Evaluation du projet « Anlage eines Wasserspeicherbeckens » sur le territoire de la commune de Sanem – Avis concernant le champ d'application et le niveau de détail du rapport d'évaluation

Anlage eines Wasserspeicherbeckens, Sanem

Avis spécifique du Ministère de l'Environnement, du Climat et du Développement durable, sur le champ d'application et le niveau de détail du rapport d'évaluation

Annexe : Extrait de la carte de danger de fortes pluies

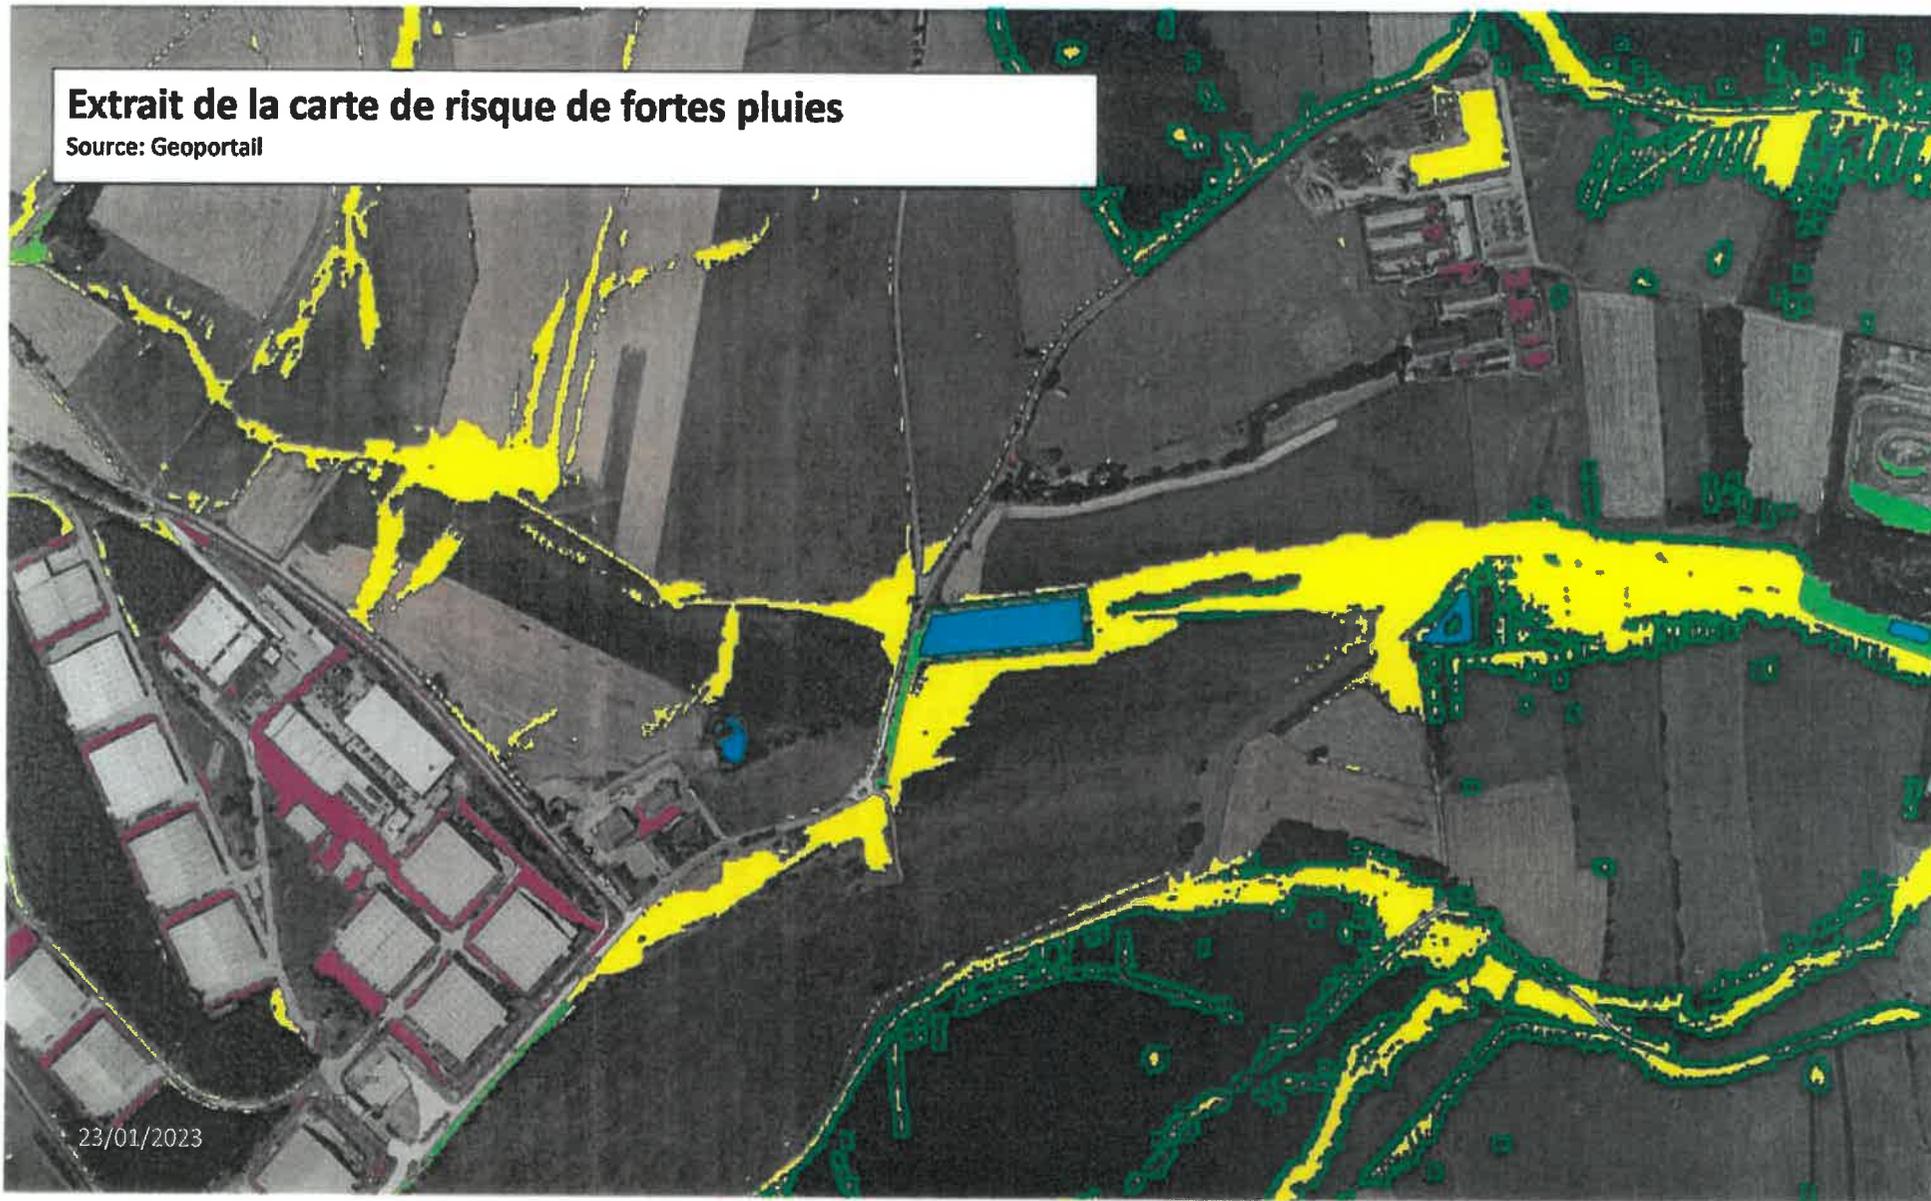
En considérant la carte de risque de fortes pluies (voir annexe), le CR178 est par contre concerné indirectement, comme le réservoir d'eau est planifié dans une zone d'inondation touchant le bord de chaussée. Nous recommandons donc d'analyser toutes les répercussions de ce projet sur le CR178 pour le cas de fortes pluies.
